Váš dopis ze dne: 2018-02-01  
Naše značka: 2260/005/02/18  
Vyřizuje/linka: Petr/272 184 212  
E-mail: vyjadreni@kolektory.cz  
Datum: 2018-03-06

**Vyjádření k projektové dokumentaci pro spojené územní a stavební řízení na akci: „Stavba bezmotorové komunikace Střelničná“, Praha 8 - Kobylisy**

Příloha: kolektorová stavba „Dáblice - 1. stavba“

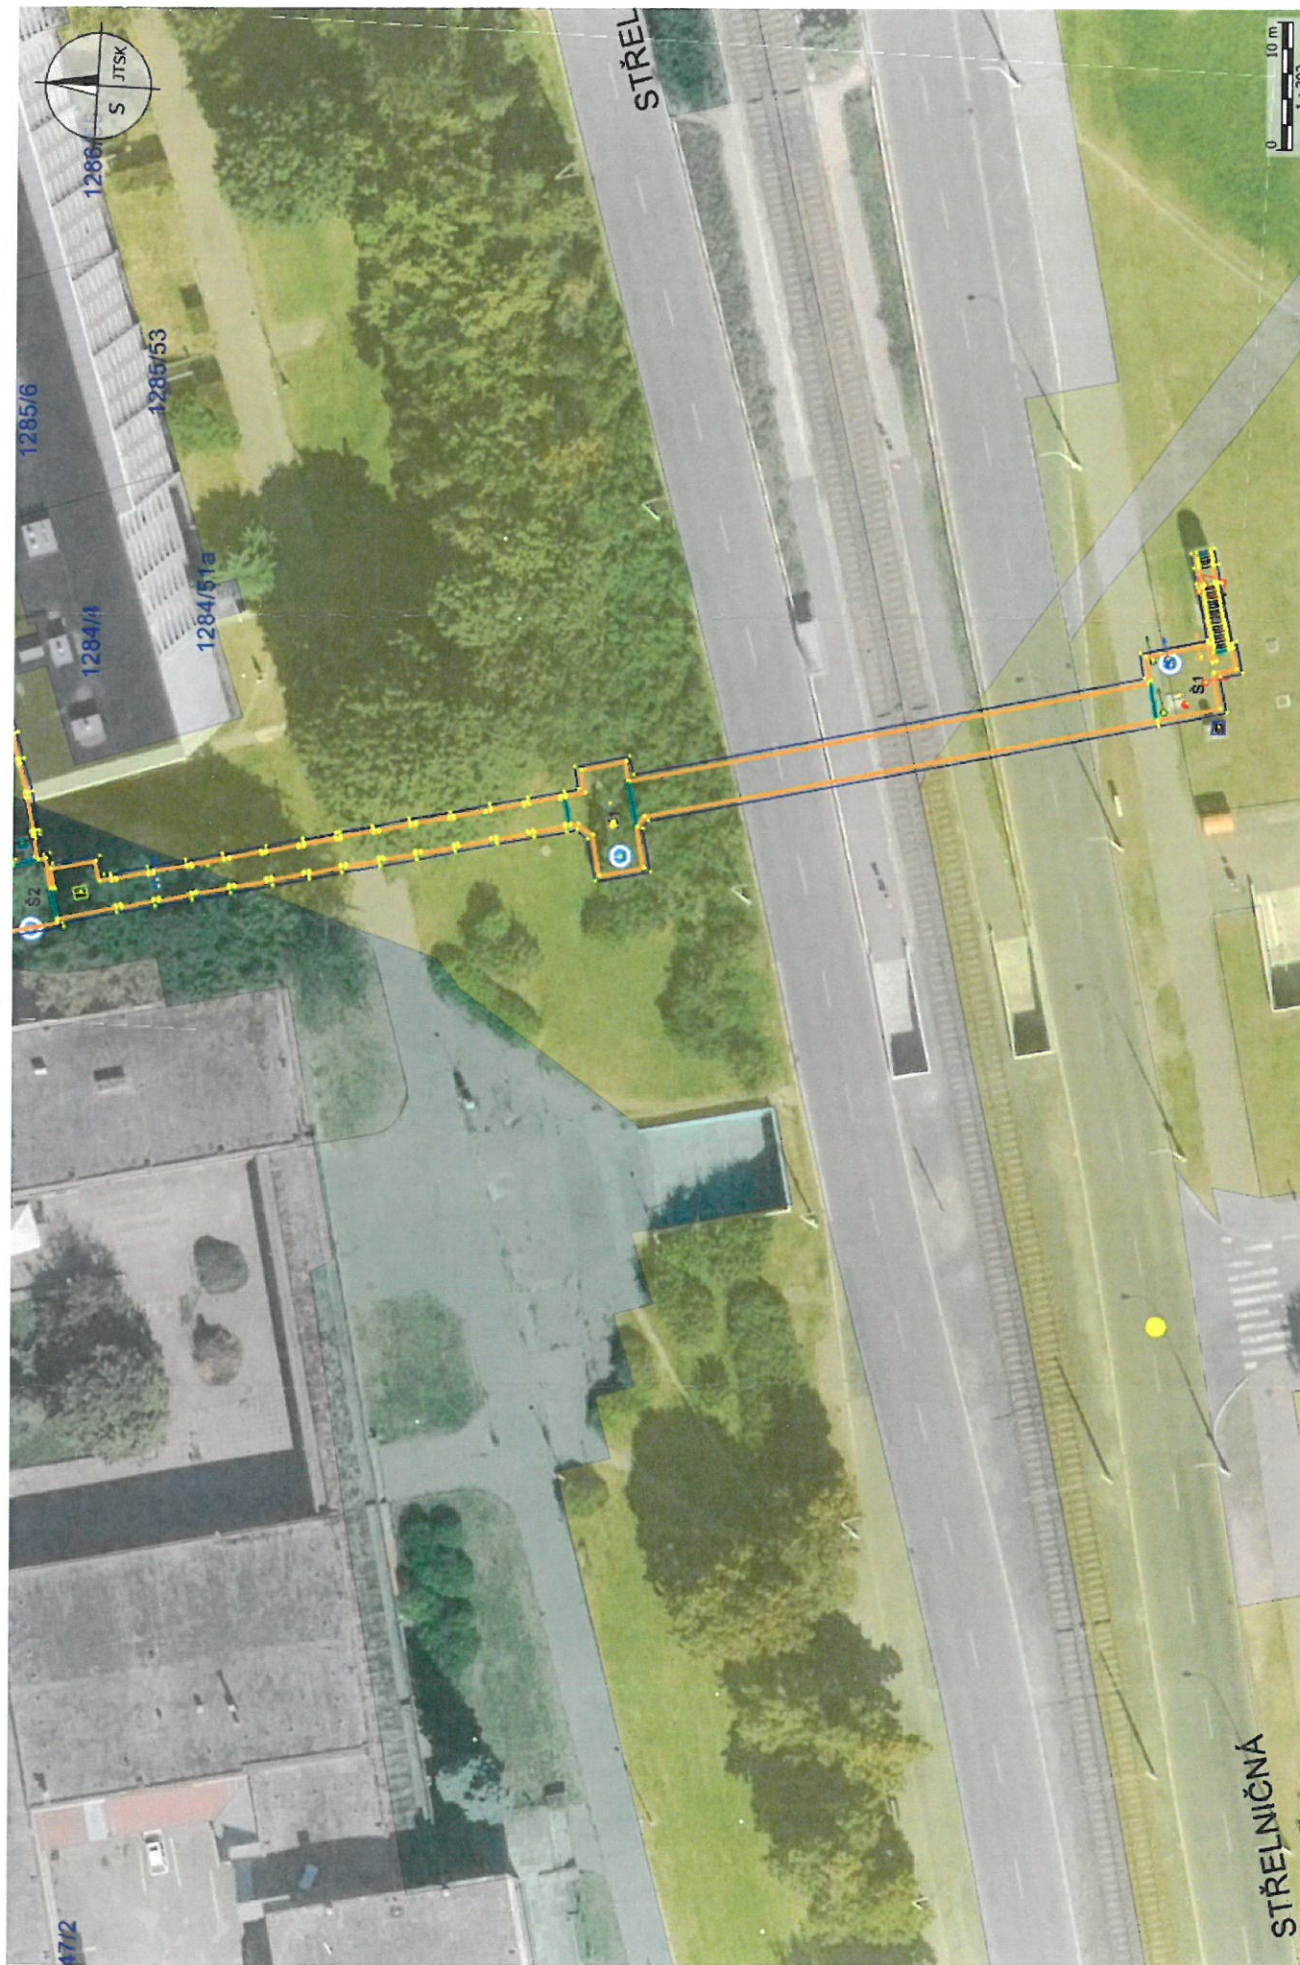
**Krytí kolektorové stavby** v dané lokalitě je cca 1,5m pod upraveným terénem. Šachty K1 a Š2 vystupují těsně pod povrch a jsou ukončeny poklapy.

Kolektorové šachty K1 a Š2 vystupují k povrchu s **krytím cca 0,5m**, jsou opatřeny vzduchotechnickými nadzemními objekty a montážními poklapy.

V příloze Vám zasíláme zakres zmiňovaného kolektoru, který je pouze orientační.

1. V průběhu realizace stavby, nebude v místech křížení s kolektorovou stavbou oprava a úprava chodníku prováděna více než 0,4m pod stávající nivelitu stávajícího povrchu. V případě změn v ochranném pásmu kolektoru při výkopech, neprodleně přizvat zástupce KP, a.s. k dílčímu vyjádření.
2. Vytýčit těleso kolektoru na povrchu trvalým a vhodným způsobem po dobu provádění prací (páskou, barvou apod.),

- funkčnost, volný, bezpečný a trvalý přístup ke všem kolektorovým prvkům a nadzemním objektům, pro únikové výstupy neomezený přístup.
4. V okolí nadzemních prvků kolektorové stavby neměnit niveletu povrchů bez odsouhlasení KP, a.s. (musí být dodrženo výškové osazení nadzemních prvků vůči terénu a spádování terénu musí být směrem od těchto prvků).
